R-4210-2022 – PHASE 3

HQD - DEMANDE D'APPROBATION DU PLAN  
D'APPROVISIONNEMENT 2023-2032 DU  
DISTRIBUTEUR

RAPPORT D'EXPERTISE

4 mai 2023

**Figure 1.3.1 – Zones admissibles**

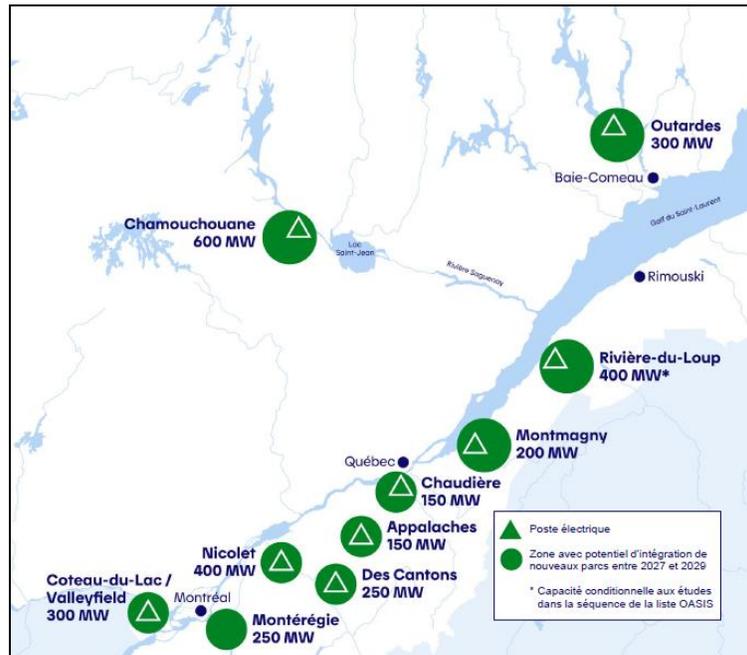
Or, dans le présent dossier, le Distributeur indique, contre toute attente, que ces parcs ne seraient pas admissibles à l'Appel d'offres, sous prétexte qu'aucun ne se situe dans l'une ou l'autre des zones admissibles qui ont été déterminées par le Transporteur, sans toutefois préciser le sort qui leur sera réservé<sup>17</sup>.

Il nous apparaît tout à fait illogique que les promoteurs de ces quatre parcs ne puissent participer à l'Appel d'offres même si ces parcs se trouvent à l'extérieur des zones admissibles définies par le Transporteur.

Nous comprenons très bien le bien-fondé de la définition de ces zones pour s'assurer que des parcs nouveaux puissent être intégrés à temps au réseau de transport pour rencontrer les besoins d'approvisionnements du Distributeur. Toutefois, nous ne voyons pas de contre-indication avec l'intégration d'un parc présentement en exploitation puisque celui-ci est déjà intégré au réseau de transport et l'aura été pendant 20 ans lors du terme de son contrat et que, par conséquent, advenant qu'il fasse l'objet d'une soumission, un tel parc pourra respecter l'objectif initial du Distributeur d'être disponible et intégré à temps pour remplir les besoins d'approvisionnement visés par l'Appel d'offres.

**Nous recommandons à la Régie de demander au Distributeur de modifier les exigences minimales de l'Appel d'offres afin d'admettre des soumissions provenant des parcs éoliens qui apparaissent à la liste déposée par le Distributeur au tableau R-2.1 de la pièce B-0089.**
